„Entscheidungsvarianten aus der Alternativenprüfung zur Regenrückhaltung“

Mittwoch 17. Juli 2013, 17:30 bis 21:30 Uhr

Protokoll

Entscheidungsvarianten aus der Alternativprüfung zur Regenrückhaltung

Integrale Lösung: Rückhaltung Alfred-Bozi-Str.

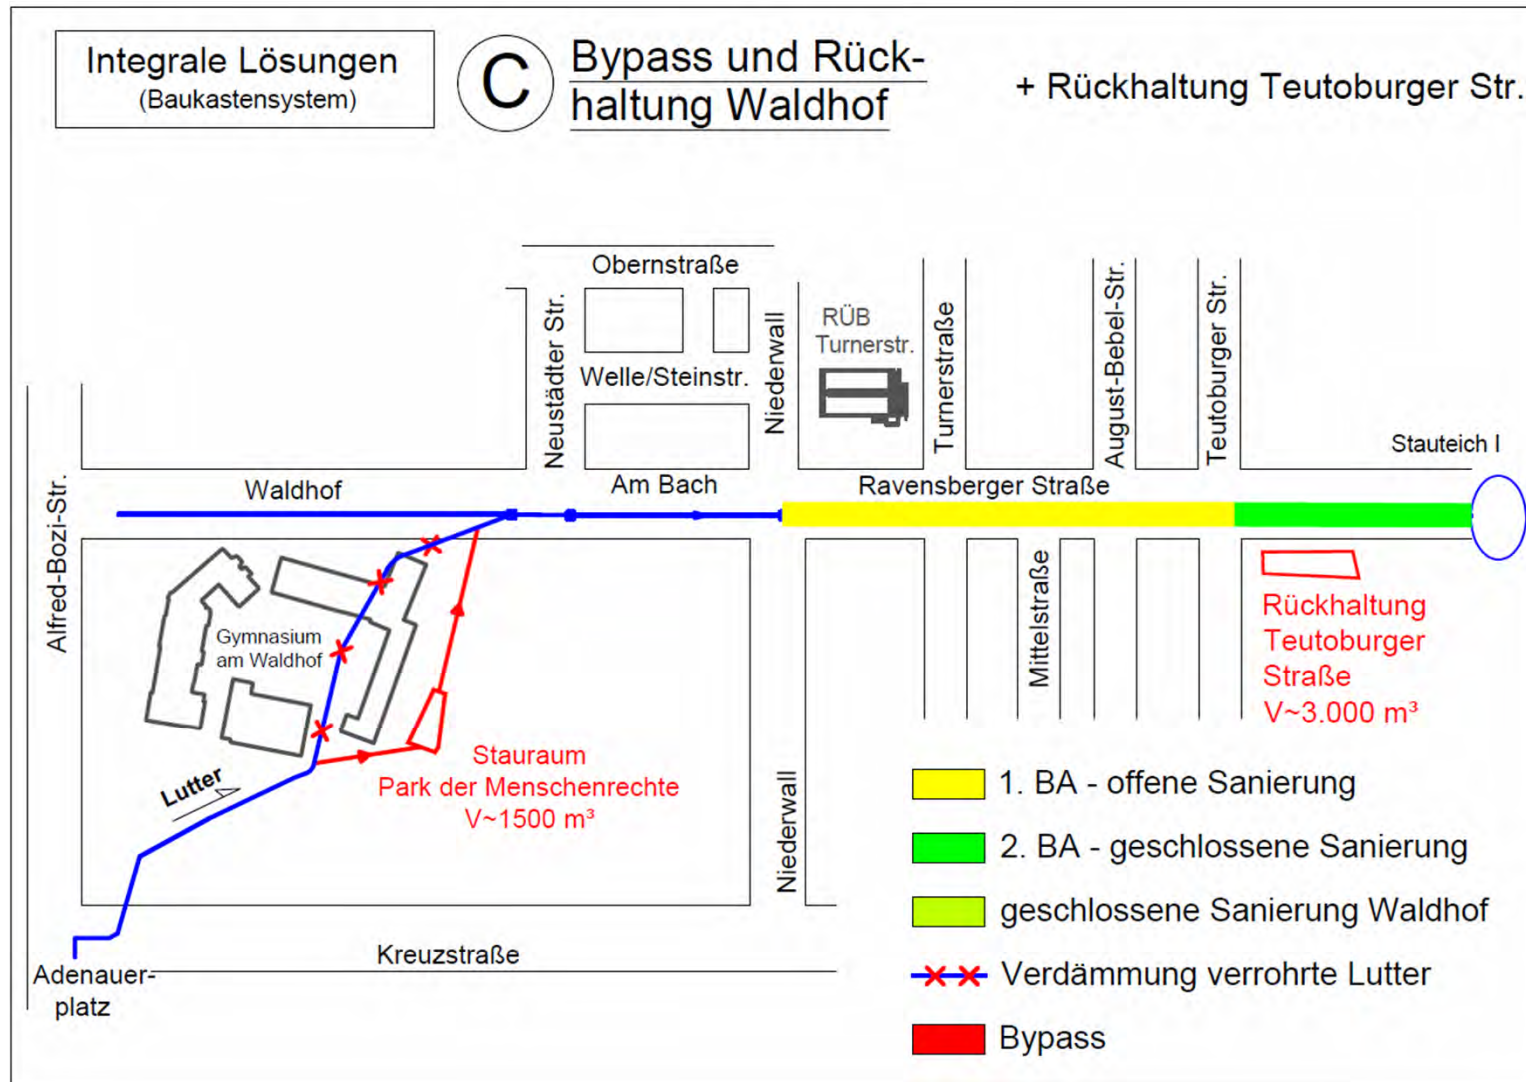
Für Variante B (Rückhaltung Alfred-Bozi-Straße) ist im vorliegenden Handout eine Rückhaltung Teutoburger Straße eingezeichnet. Im Vortrag hat der Gutachter jedoch ausgeführt, dass eine Rückhaltung Teutoburger Straße bei dieser Variante entfallen könne. Auch in der Kostenschätzung bei Variante B ist die Rückhaltung Teutoburger Straße aufgeführt. Was ist richtig?

Bei dem Starkregen am 21. Juni 2013 hat sich das Wasser vor dem Waldhof-Gymnasium gestaut. Daher scheint es sinnvoll, eine Regenrückhaltung an der Alfred-Bozi-Straße größer zu dimensionieren, als dies bisher angedacht wurde.

→ In der Skizze zur Variante B ist die Regenrückhaltung Teutoburger Straße fälschlicherweise noch enthalten. Sie entfällt bei dieser Variante. Die Kostenschätzung berücksichtigt das bereits und bezieht sich nur auf das Regenrückhaltebecken Alfred-Bozi-Straße. (Rohlfing, PFI Planungsgesellschaft, Hannover)

→ Die Alfred-Bozi-Straße ist ein problematischer Standort. Eine Entleerung des großen Beckens im Freigefälle (ohne Pumpen) ist unbedingt erforderlich, wäre dort aber nur schwer realisierbar. Zudem würde dort unmittelbar der Verkehrsraum mit der Straßenbahn tangiert. Große Versorgungsleitungen schränken die Bewegungsfreiheit zusätzlich ein. Aus technischer Sicht ist dieser Standort für ein großes Becken eher ungeeignet (Rohlfing)

Integrale Lösung: Erweiterung Bypass Waldhof

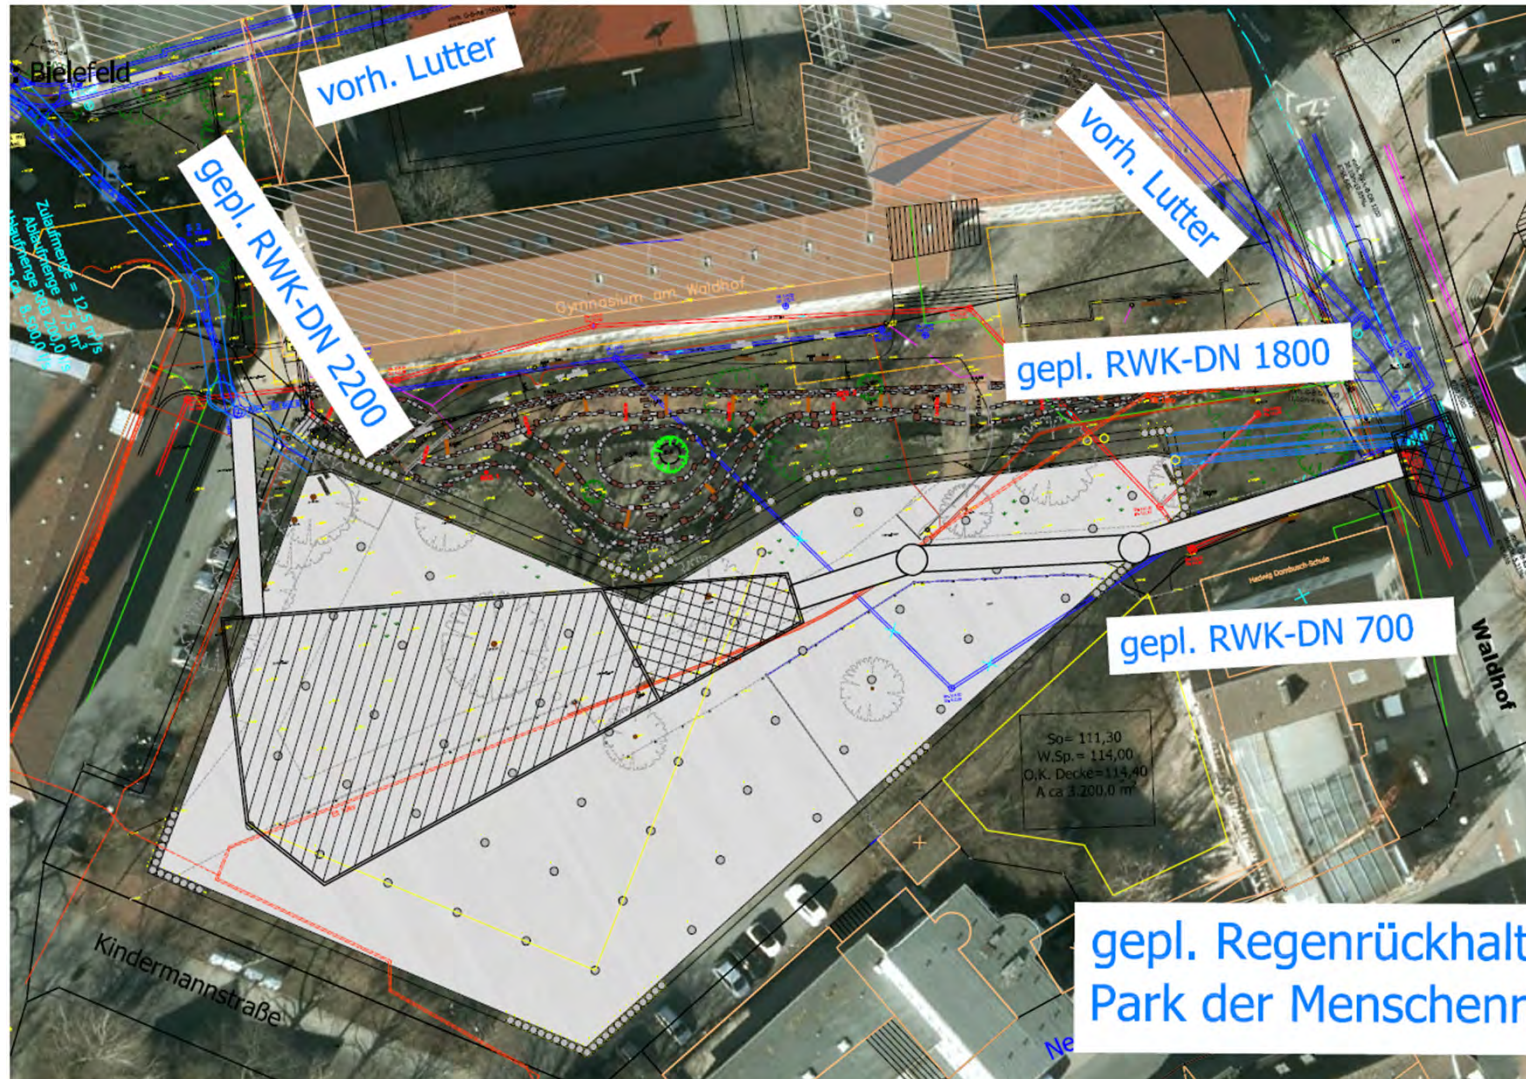
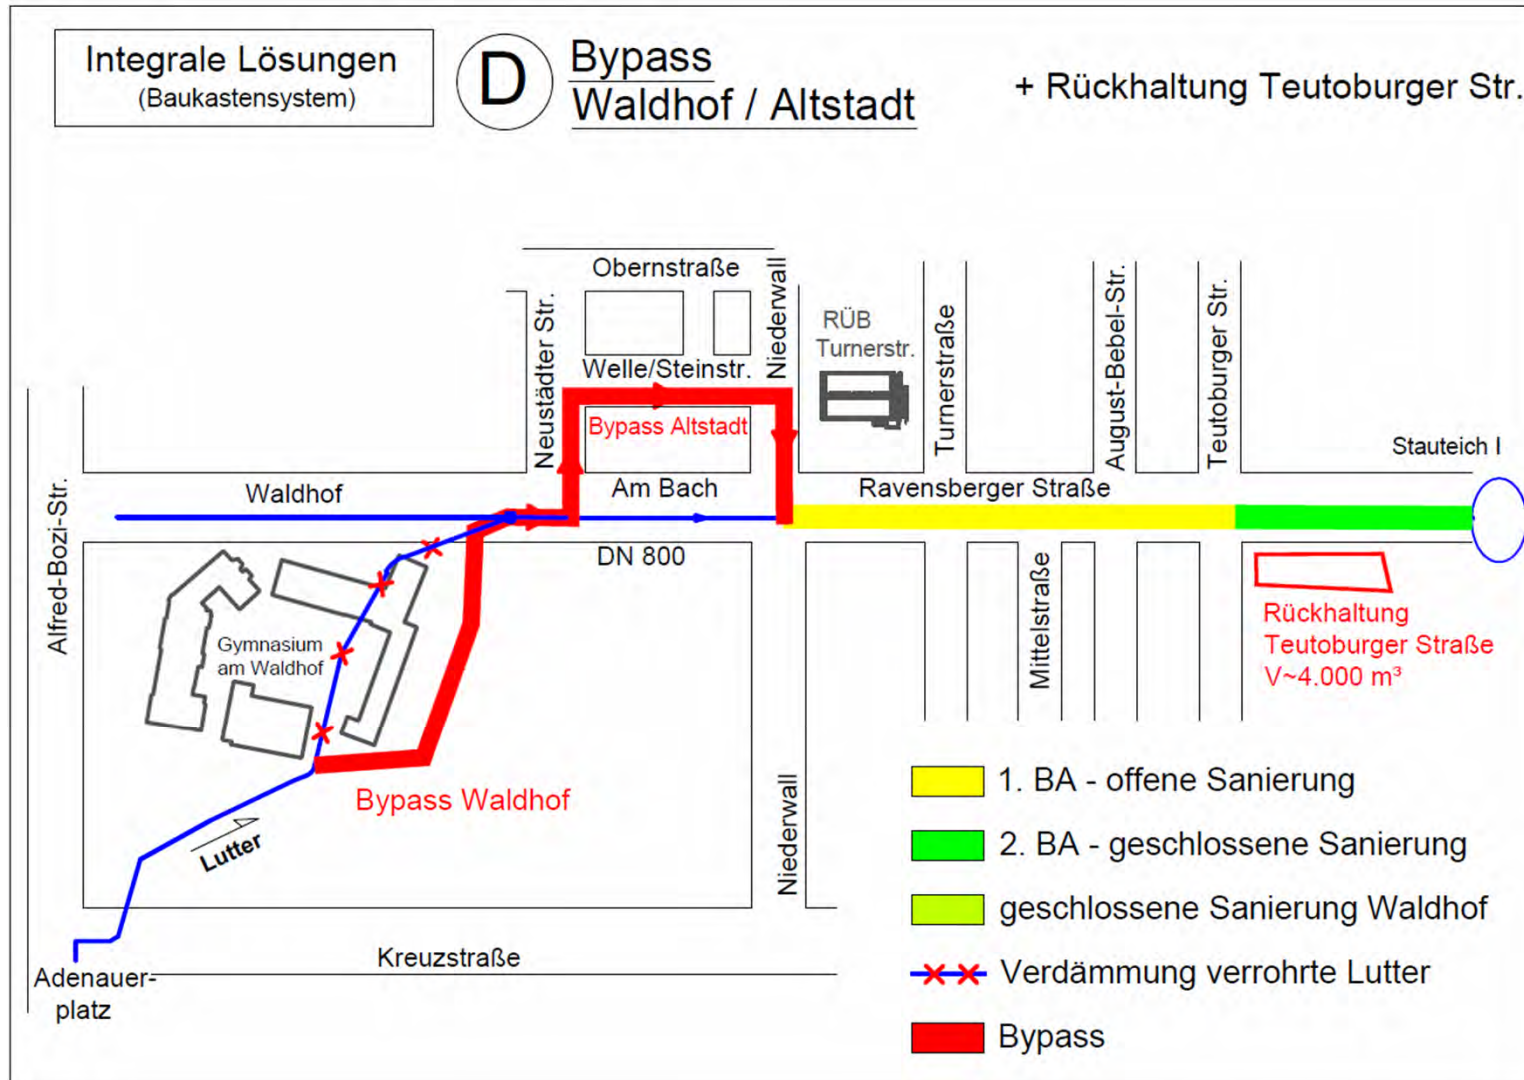
Könnte der in Variante C (Erweiterung Bypass Waldhof) geplante Stauraum im Park der Menschenrechte auch näher an die Alfred-Bozi-Straße gelegt und mit einem Becken in der Alfred-Bozi-Straße verknüpft werden?

Für die Variante A (Bypass Kreuzstraße) wird ein erhebliches Baurisiko gesehen, nicht aber für Variante C (Bypass Waldhof). Auch am Waldhof muss mit Schäden an den Gebäuden gerechnet werden. Wurden diese zu erwartenden Schäden bei der Kostenkalkulation berücksichtigt?

Stimmt es, dass ein Bypass am Waldhof (Variante C) eine Breite von 8 m hätte? Was bleibt dann noch vom Park übrig? Die Bäume haben viele Funktionen, u. a. dienen sie auch als Beschattung für die Klassenräume, die nach Süden ausgerichtet sind. Kann der Kindermann-Park in die Überlegungen integriert werden?

→ Man könnte einen Stauraum auch näher an die Alfred-Bozi-Straße legen. Im Park der Menschenrechte wäre er jedoch in Verbindung mit dem Bypass am Waldhof-Gymnasium optimal. Hier muss abgewogen werden, was technisch und wirtschaftlich sinnvoll ist. (Rohlfing)

→ Die Kosten wurden für alle Varianten so genau wie möglich abgeschätzt. Bautechnisch sind die Abstände zu den Gebäuden im Park der Menschenrechte wesentlich größer als z. B. in der Ravensberger Straße, wo der Kanal in offener Bauweise saniert wird.

Die Bodenverhältnisse in der Kreuzstraße und am Waldhof wurden von einem externen Gutachter untersucht. Das Waldhof-Gymnasium befindet sich im Urstromtal der Lutter und wurde auf Pfählen gebaut. Der Untergrund ist bekannt. Grundsätzlich gilt, dass bei Kanal- und Straßenbauarbeiten das Risiko von Setzungen an Gebäuden immer vorab geprüft wird. Am Waldhofgymnasium sind keine Bauschäden zu erwarten.

Die Skizze des Stauraums in Variante C dient nur als Diskussionsgrundlage. Die Ausführungsplanung mit allen Details kommt erst später, dabei werden auch die Fragen des Gebäudeschutzes sensibel gehandhabt. (Haver, Umweltbetrieb, Stadtentwässerung)

→ Die Baugrubenbreite würde ca. 8 m betragen, die Breite des Kanals beträgt ca. 3 m. Ein großer Teil der Bäume müsste gefällt werden. Anordnung und Form des Stauraums könnten im Rahmen der Detailplanung optimiert werden, um eine möglichst weitgehende Wiederherstellung des Parks zu ermöglichen. Dabei kann

auch der Kindermann-Park einbezogen werden. Das Thema Beschattung wird aufgenommen, es handelt sich um eine Detailfrage. (Haver)
